KØBENHAVNS KOMMUNE

Sagsnr.
2017-0233837

Oversigt over trafikale forhold i Bådehavnsgade ved etablering af Sydhavn Genbrugscenter

Bådehavnsgade/Fragtvej
 Krydsombygning

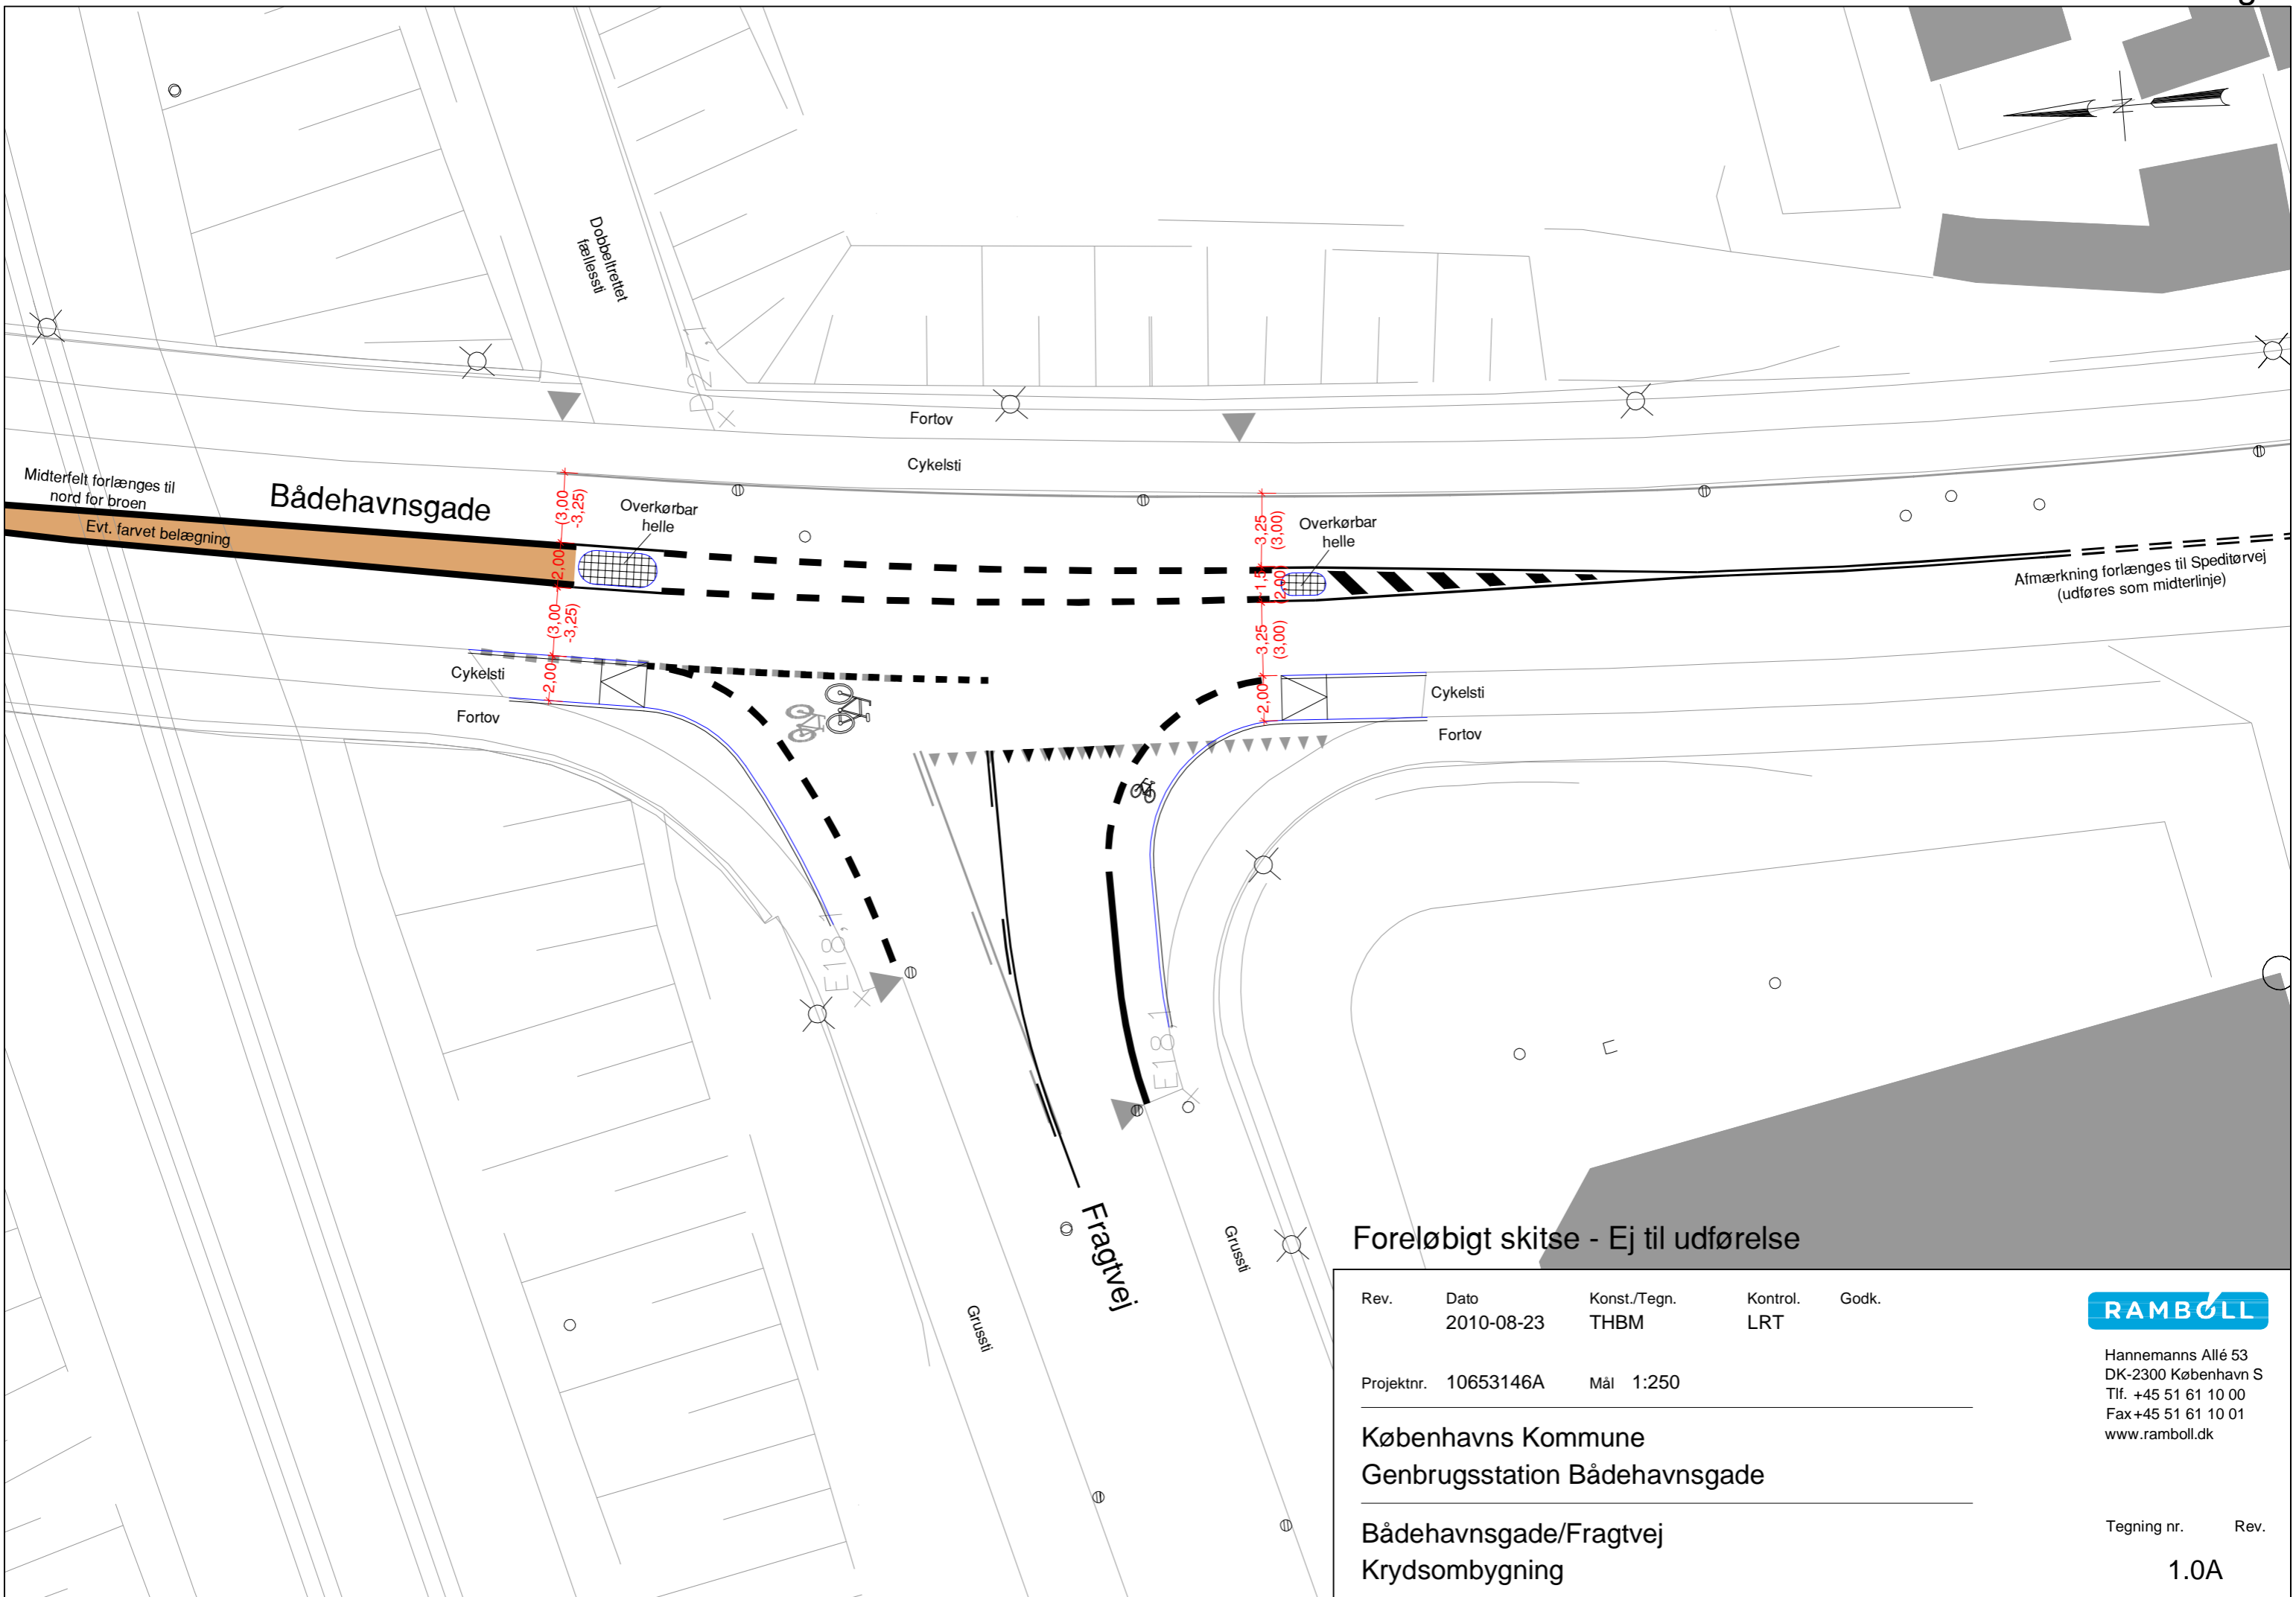
Du spørger også, om der etableres trafiksignal i krydset ved Fragtvej.

Der er ikke planlagt lysregulering i krydset ved Fragtvej, men oversigtsforholdene for de bløde trafikanter vil blive forbedret med indsnævring af krydset, to heller, afmærkning og midterlinje.

Københavns Kommune
 Genbrugsstation Bådehavns-gade
 Bådehavns-gade/Speditørvej
 Cykelstier og afmærkning

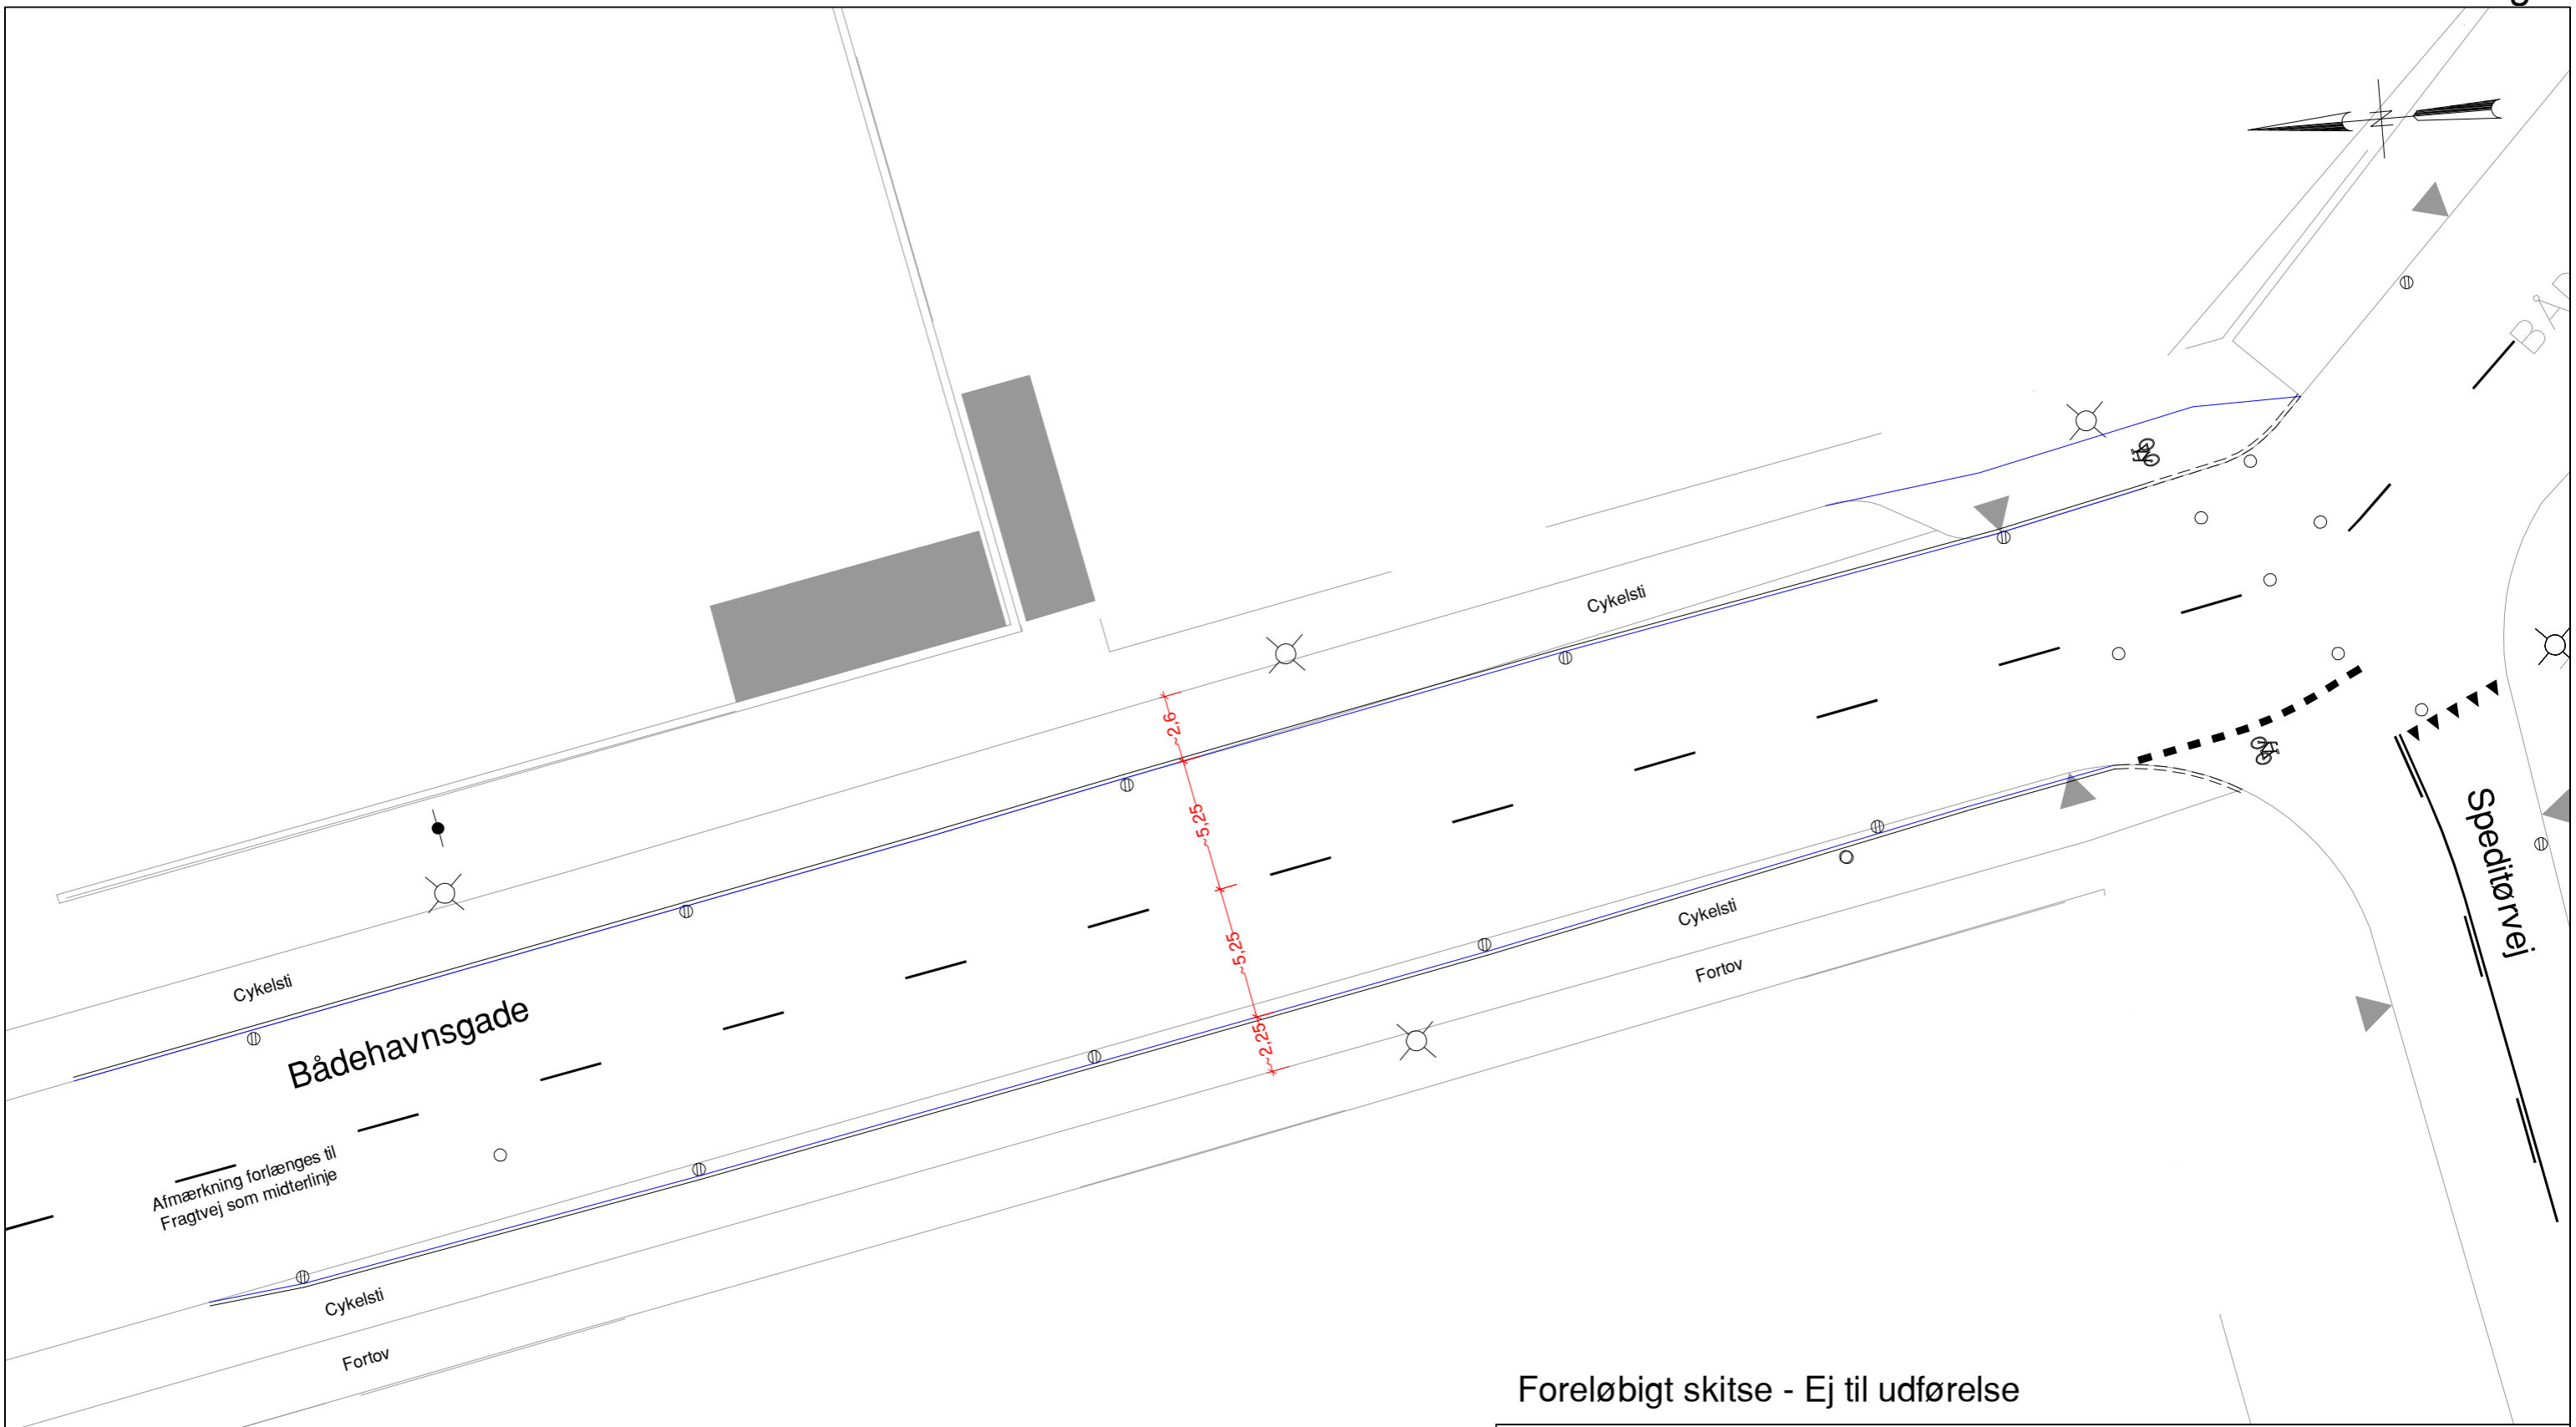
- Genbrugspladsens ind- og udkørsel
- T-krydset ved Fragtvej
- T-krydset ved Speditørvej.

Cykelstien på Bådehavnsgade forlænges til krydset, og afmærkningen vil forbedre oversigtsforholdene.
